Modulo per la presentazione delle osservazioni per i piani/programmi/progetti sottoposti a procedimenti di valutazione ambientale di competenza statale

ID: Codice procedura (ID_VIP/ID_MATTM): 12691

“Progetto di un impianto eolico denominato “Pitigliano” ubicato nei comuni di Pitigliano (GR) e Sorano (GR) costituito da 20 (venti) aerogeneratori di potenza nominale 7,0 MW per un totale di 140,0 MW con relative opere connesse ed infrastrutture indispensabili”

Immagine 1. Vincoli ex art. 136 del CBC dal PIT della Regione Toscana e zona approssimativa dove è progettato l'impianto industriale.

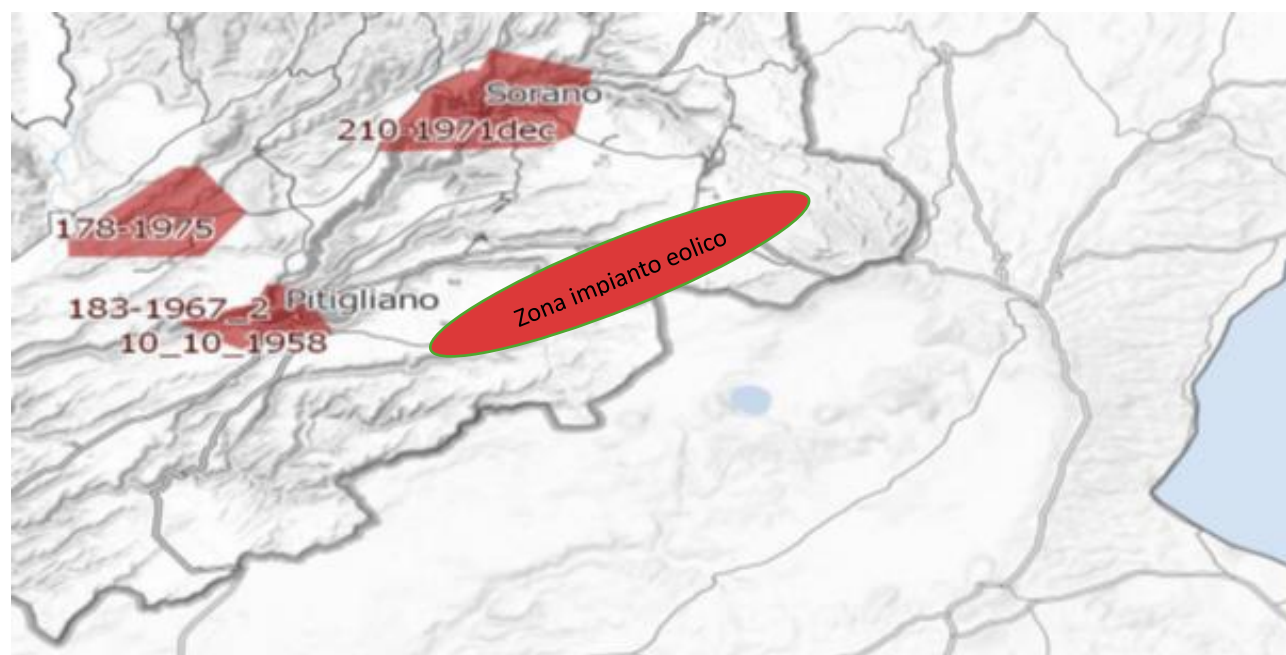
Al contrario si evidenzia che l'impianto eolico industriale citato non solo ricadrebbe con tutti e 20 gli aerogeneratori all'interno delle fasce di rispetto di 3 km di due vincoli paesaggistici di notevole interesse pubblico esistenti nella Regione Lazio e con una parte di essi nel vincolo paesaggistico del Centro abitato di Sorano (GR) quindi in aree non idonee all'installazione di impianti di energia rinnovabile. Addirittura, alcuni aerogeneratori sarebbero ubicati a poche centinaia di metri dai perimetri dei due vincoli paesaggistici laziali ex art 136 del CBC.

Inoltre, come sostiene la Proponente parte dell'impianto si verrebbe a trovare a 3,5 km dal centro abitato di Sorano. Infatti, tre degli aerogeneratori WTG 08, 09, 10 sono addirittura all'interno delle fasce di rispetto dei 3 km del suo vincolo paesaggistico di notevole interesse pubblico ex art 136 del CBC. Si evidenzia che così si crea

un'ulteriore incompatibilità con la tutela del Paesaggio.

Immagine 3. Cumulo di una parte di impianti eolici, fotovoltaici e geotermici industriali in progettazione ed esistenti intorno all’eolico industriale “Pitigliano”.

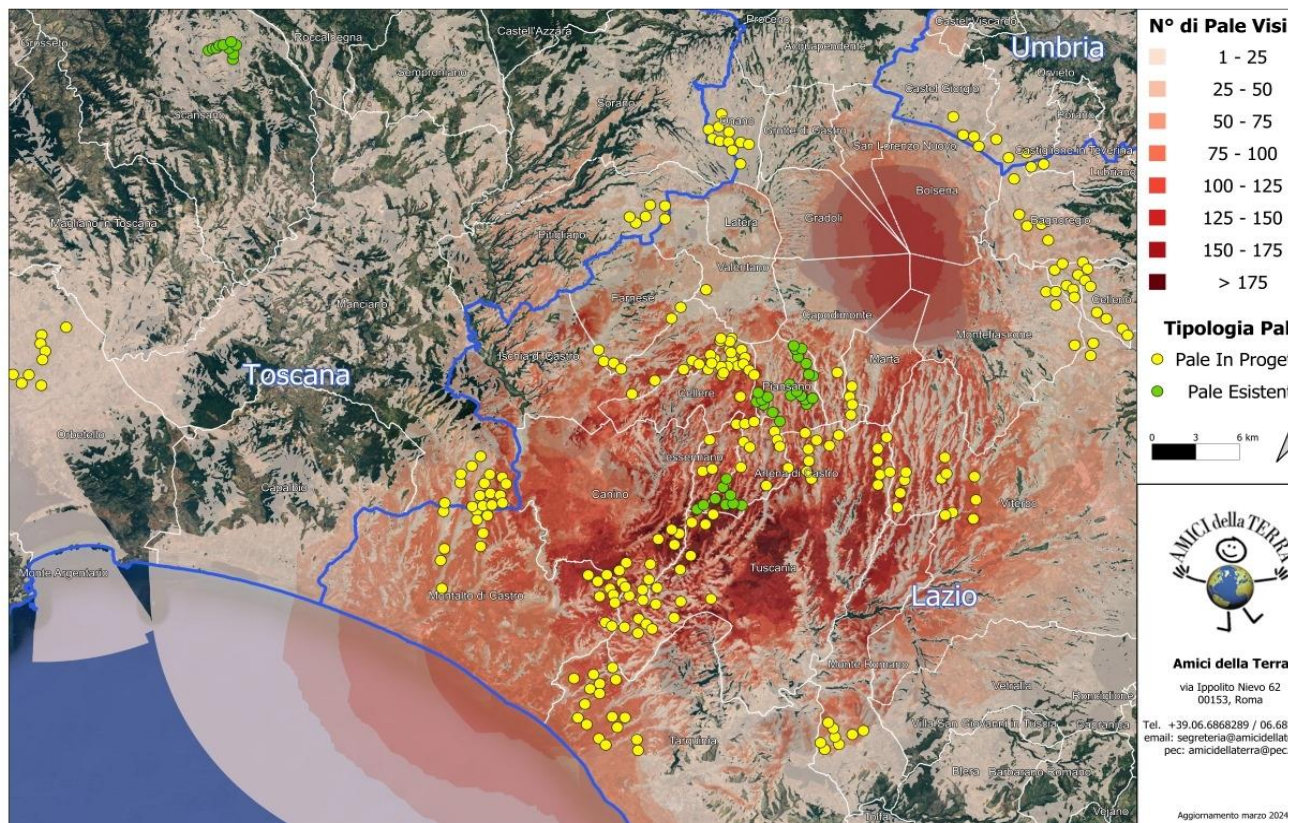
Beni Culturali “*Ambito paesaggistico, geologico e geomorfologico dell’orlo della caldera di Latera ...*” Non vengono nemmeno citati gli impianti eolici in progetto al MASE, il “Rempillo” (6 aerogeneratori) e un altro in verifica amministrativa di 14 aerogeneratori e 72, 6 MW. Ad oggi nei territori di Pitigliano, Sorano e in quello limitrofo potenzialmente potrebbero essere insediati 40 aerogeneratori alti 200 metri e larghi 170. Ma la proponente non cita neanche altri impianti che creerebbero il cumulo e quindi maggiore impatto. Infatti, sul territorio della “Città del Tufo” (Sorano e Pitigliano) impatterebbero anche l’impianto eolico “Montarzo” di Onano con 13 aerogeneratori con le dimensioni ricordate, l’altro eolico industriale nel territorio di Valentano con sette aerogeneratori (stesse dimensioni), gli impianti di Farnese con un minieolico di 3 Torri alte 60 metri già installate in località Poggio del Crognolo e l’impianto eolico industriale “Vallerosa” (7 aerogeneratori alti 200 metri e larghi 158 metri) in procedura VIA presso la Regione Lazio. Inoltre, altri impianti del minieolico già presenti a Valentano, Cellere e Piansano e due progetti eolici industriali con le stesse dimensioni (200 m x 170 m) nel Comune di Ischia di Castro. La valutazione del cumulo non prende neanche in considerazione gli impianti industriali di fotovoltaico e agrivoltaico in progetto a Farnese, Valentano, Ischia di Castro, Cellere. L’impianto geotermico in procedura Via al MASE, progettato nella Caldera di Latera. Quindi è stata effettuata una valutazione del potenziale impatto cumulativo non veritiera a dispetto di quanto affermato dalla proponente che sostiene di aver preso in considerazione uno spazio di 10 km intorno al suo impianto per gli impatti che si creerebbero.

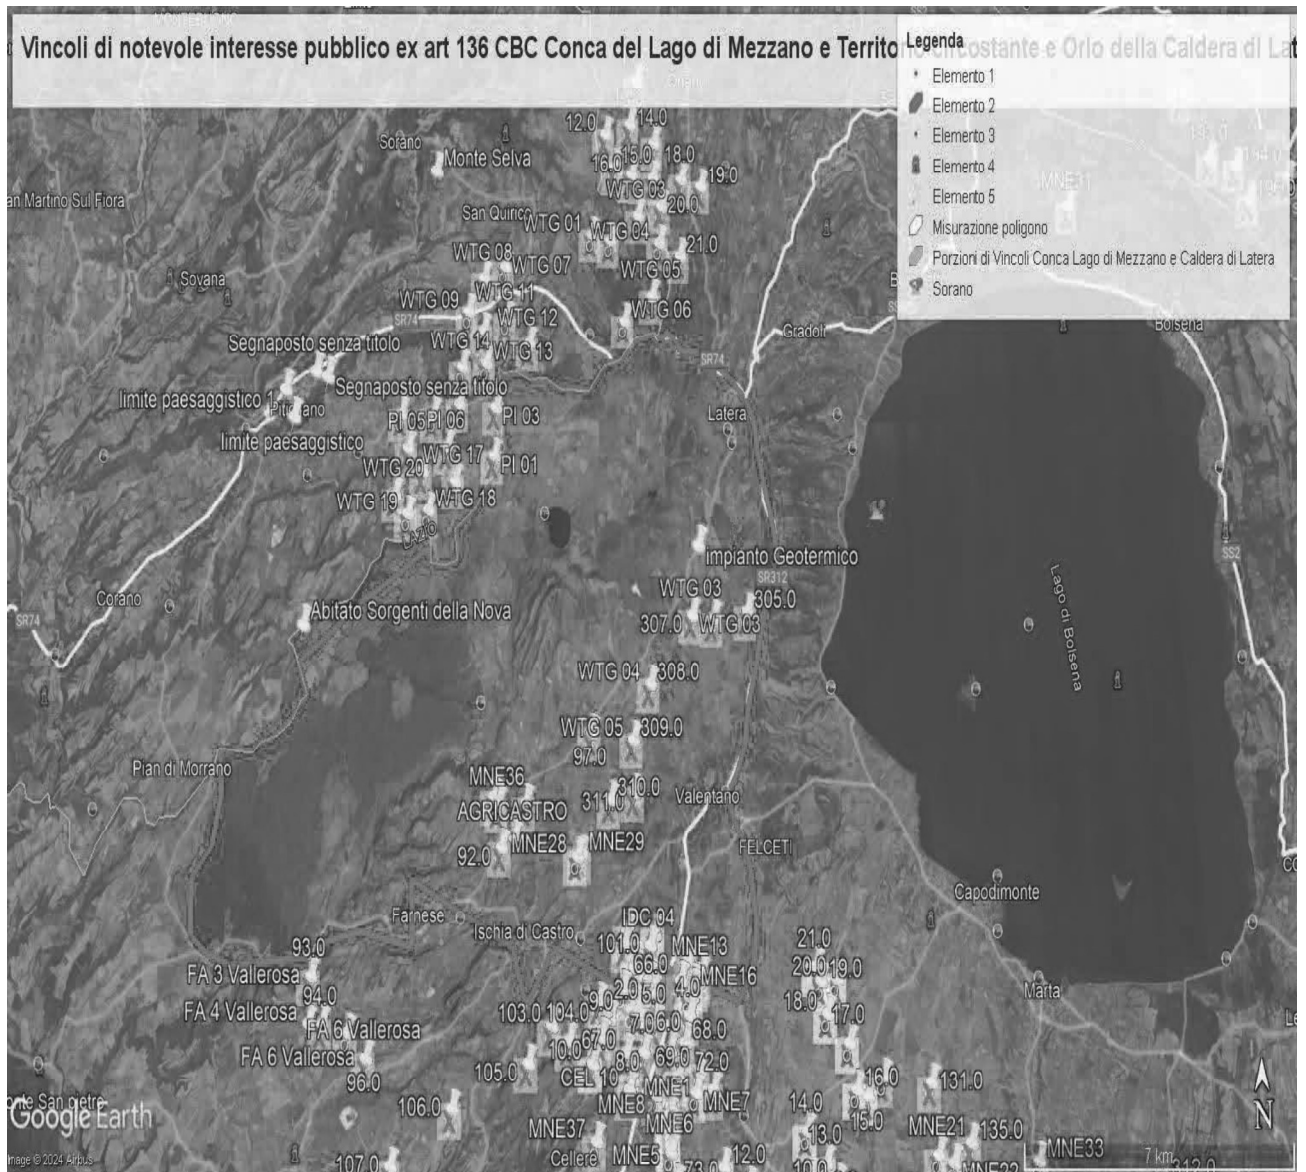
Come è illustrato nell'immagine si ribadisce che l'impianto industriale "Pitigliano" ricade completamente all'interno delle fasce di rispetto dei due vincoli di notevole

interesse pubblico e lambisce quelle di un terzo vincolo e quindi come affermato dal Consiglio di Stato nelle sentenze citate, l'impianto è insediato in area non idonea ai sensi dell'art. 20 comma 8 lettera c quater del D.Lgs. n. 199/2021 e ss.mm.ii al contrario di quanto sostiene la proponente.

IMMAGINE n. 3 Impianto eolico industriale “Pitigliano” e distanze aerogeneratori dai Vincolo “Orlo della Caldera di Latera.

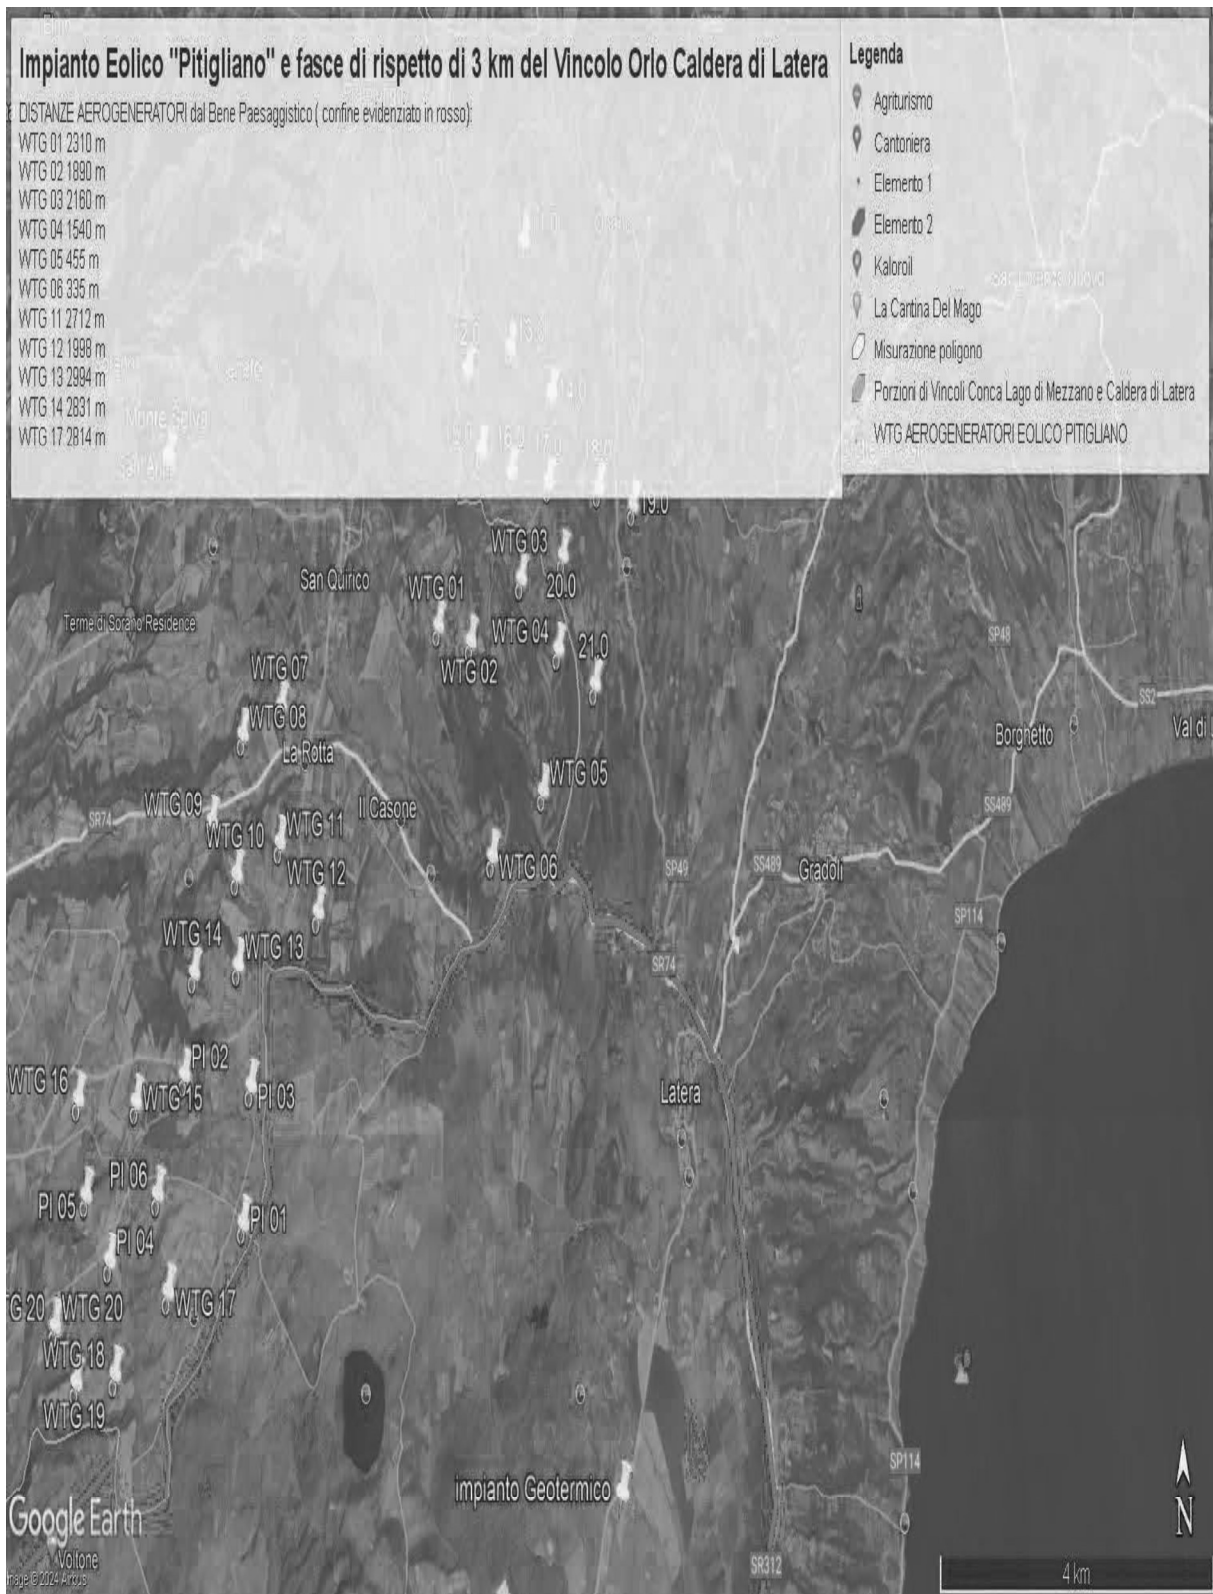
Concludendo, si evidenzia ancora che la proponente non effettuando la procedura prevista dalla Parte III delle Linee Guida nazionali ha ignorato un vincolo paesaggistico di notevole interesse pubblico istituito con un provvedimento del Segretariato regionale del Ministero della Cultura per il Lazio che ha emanato il Decreto di dichiarazione di notevole interesse pubblico n. 22 del 15.02.2024 ai sensi e per gli effetti dell'art. 136, co. 1, lett. c) e d) del decreto legislativo 22 gennaio 2004, n. 42, "Ambito paesaggistico, geologico e geomorfologico dell'orlo della caldera di

IMMAGINE n 5. Mappa eolici elaborata dall'Associazione Amici della Terra. La mappa evidenzia il cumulo degli impianti tra Lazio e Toscana.

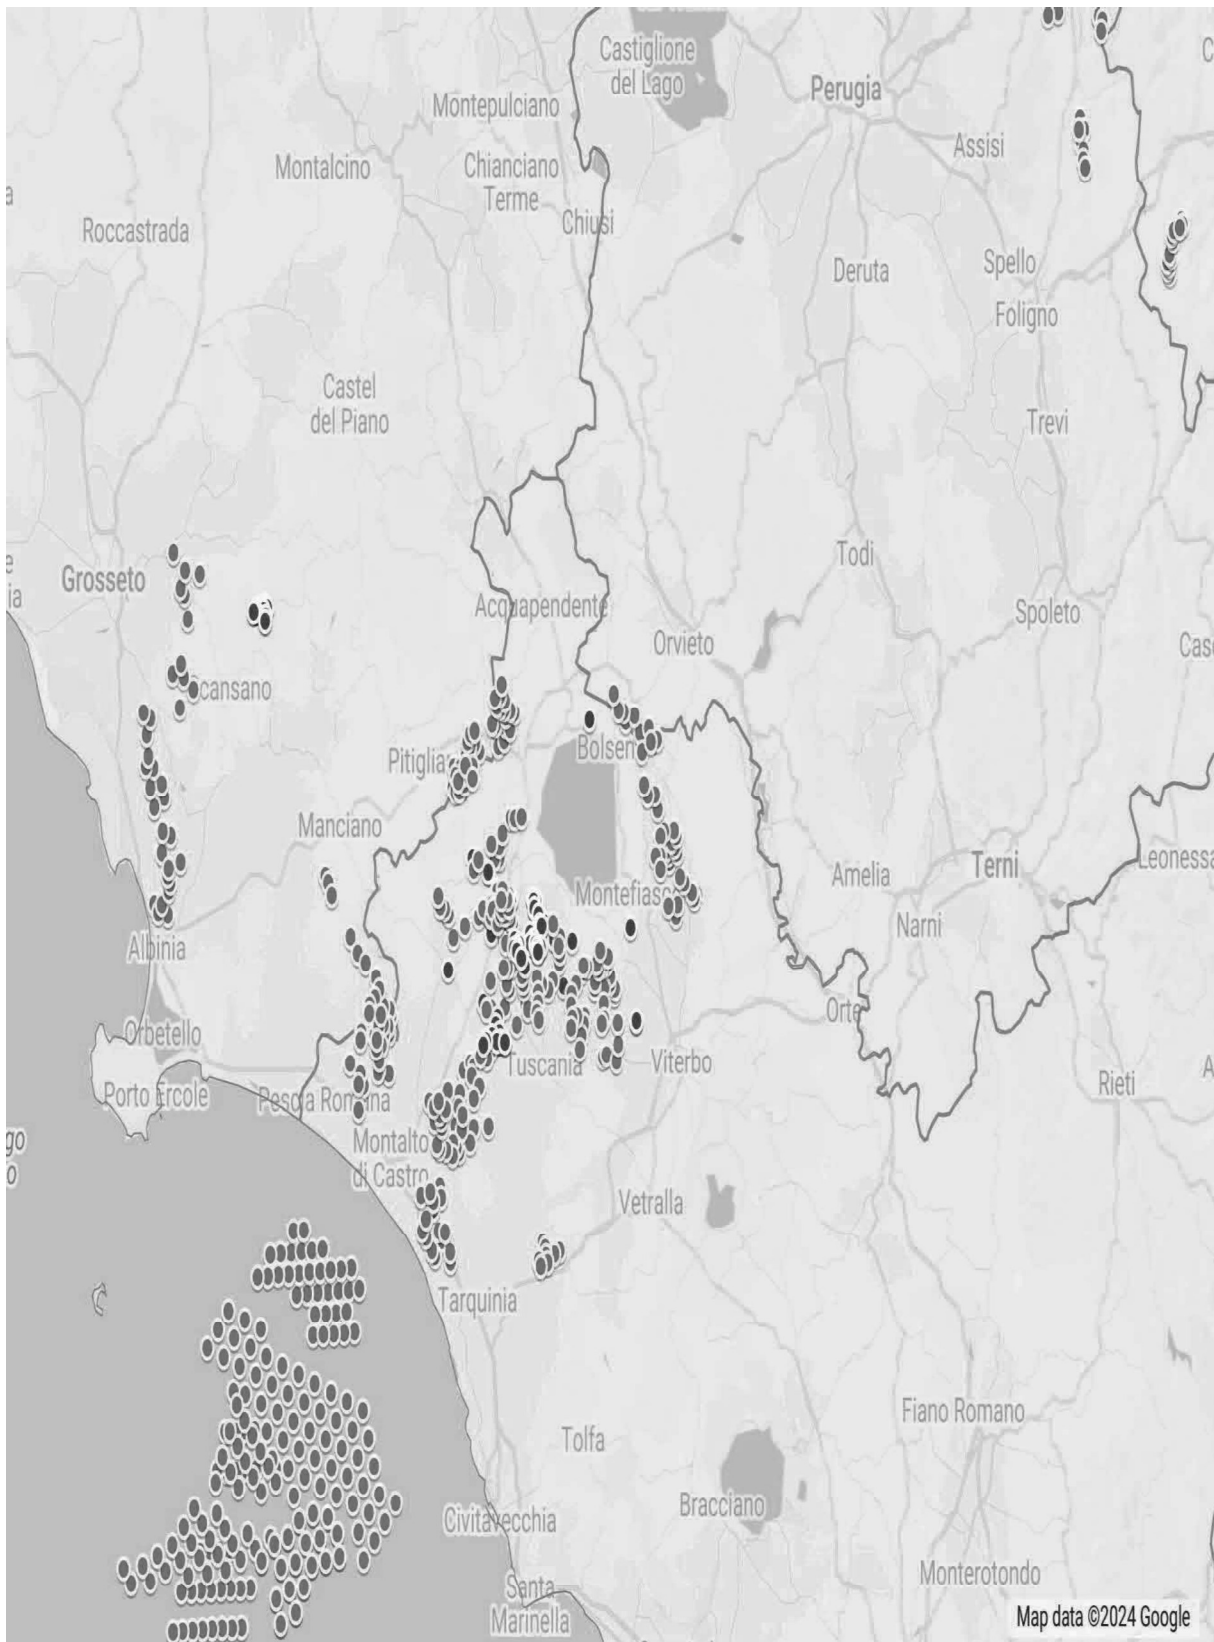
Riguardo al cumulo degli impianti FER, le mappe prodotte dalla proponente riguardano, come già evidenziato, soltanto una parte molto piccola degli impianti FER dell'area intermedia e vasta e in particolare di quelli eolici che contribuiscono a creare un notevole cumulo e la saturazione del territorio tosco laziale. Riguardo al cumulo dei soli impianti eolici si riporta la mappa dell'intervisibilità degli impianti eolici elaborata dall'Associazione nazionale “Amici della Terra”.

Se agli impianti eolici rappresentati qui sopra che non comprendono sia l'impianto eolico Pitigliano e le altre 14 pale del progetto eolico in verifica amministrativa sempre nel territorio di Pitigliano si aggiungono i migliaia di ettari (7000 fin'ora) di territorio occupato dagli impianti fotovoltaici e agrivoltaici e dalle altre tipologie appare chiaro il numero spropositato degli impianti FER nella bassa toscana e nella Tuscia.
